Rapport de contrôle d'installations électriques à basse et à très basse tension

RÉF. 34/2024/89866/D02-1

DATE DU CONTRÔLE 15/01/2025 (9:35 - 10:30) AGENT VISITEUR [REDACTED]
ADRESSE DU CONTRÔLE Avenue de la Salm 35B (étage 1 er) - 6690 Vielsalm TYPE DE CONTRÔLE Visite de contrôle (6.5.)

Schéma(s) unifilaire(s) de l'installation

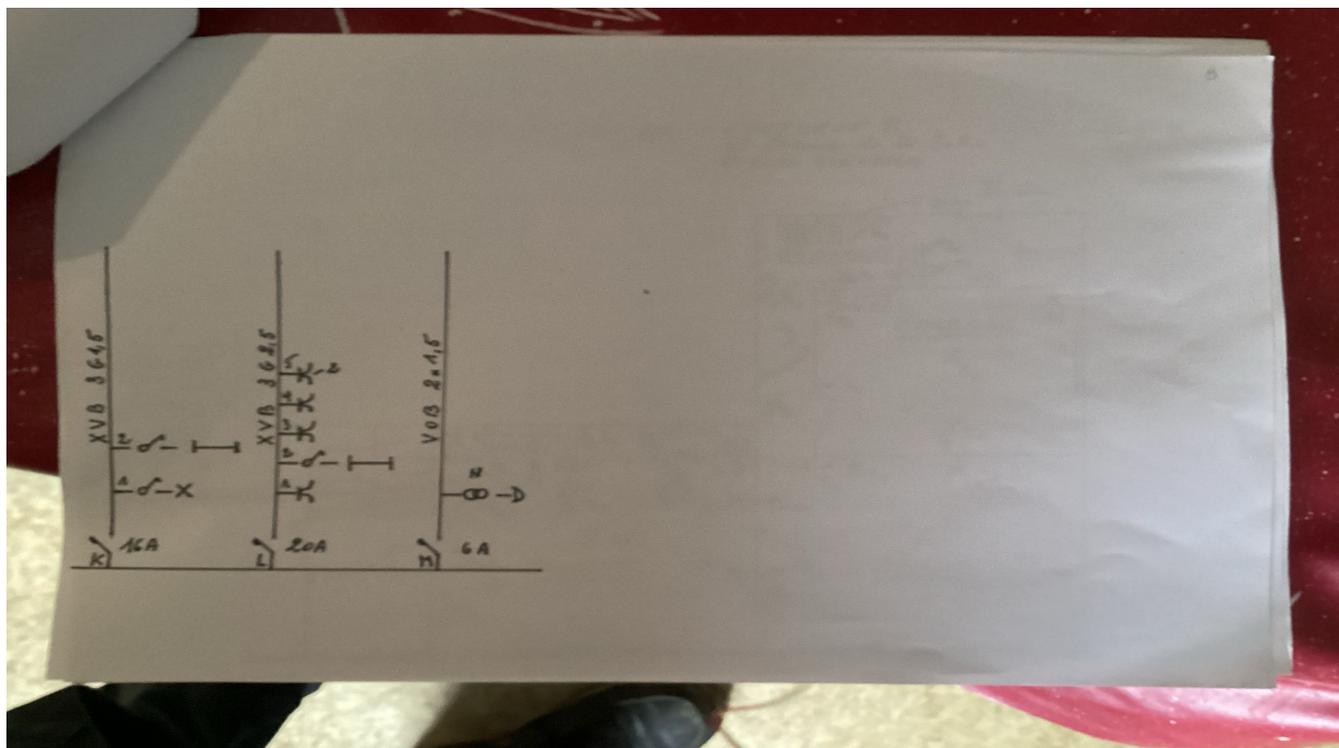
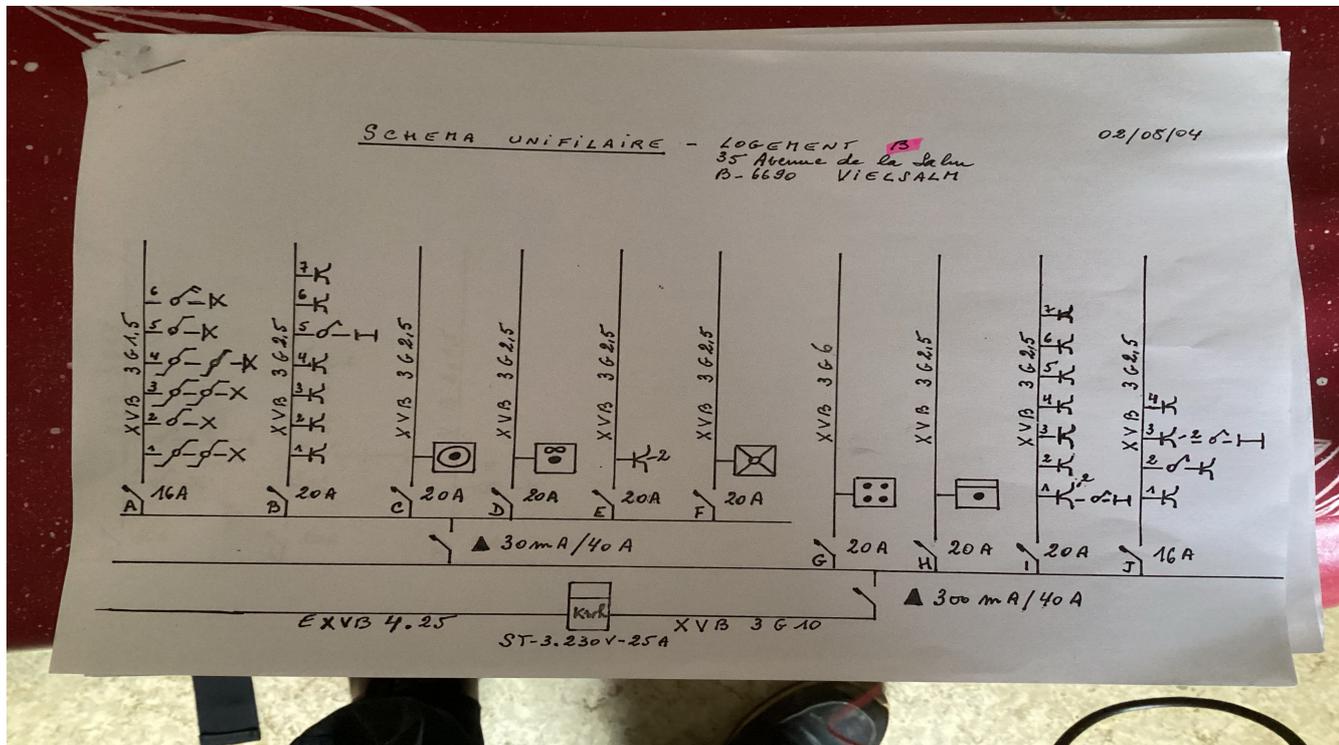
- La tension d'alimentation n'est pas indiquée clairement de manière apparente sur chaque tableau de répartition et de manoeuvre. - 3.1.3.3.a
- N'est pas renseigné sur les schémas unifilaires et plans de position l'adresse de l'installation, les coordonnées du responsable des travaux et du propriétaire. Ces derniers devront signer et dater ces schémas. - 3.1.2.;6.4.6.;6.5.7.;9.1.2.
- La correspondance entre les repérages sur le tableau et les schémas n'est pas réalisée correctement. - 3.1.2.;6.4.6.;6.5.7.;9.1.2.

- Les schémas unifilaires et plans de position doivent renseigner l'adresse de l'installation, les coordonnées du responsable des travaux et du propriétaire. Ces derniers devront signer et dater ces schémas.
- Il convient de placer un câble de liaison équivalent au principe de la double isolation entre le compteur et le tableau contenant le différentiel général. Sinon, il faut placer le dispositif différentiel général le plus près possible des bornes aval du compteur GRD et le câble entre le compteur et ce dispositif différentiel doit être mis sous tube isolant.
- L'appareillage électrique fixe ou à poste fixe suivant n'est pas présent - lave-vaisselle/machine à laver/ sèche-linge
- Lors d'une rénovation de l'installation électrique, les dérogations pourraient ne plus être appliquées.
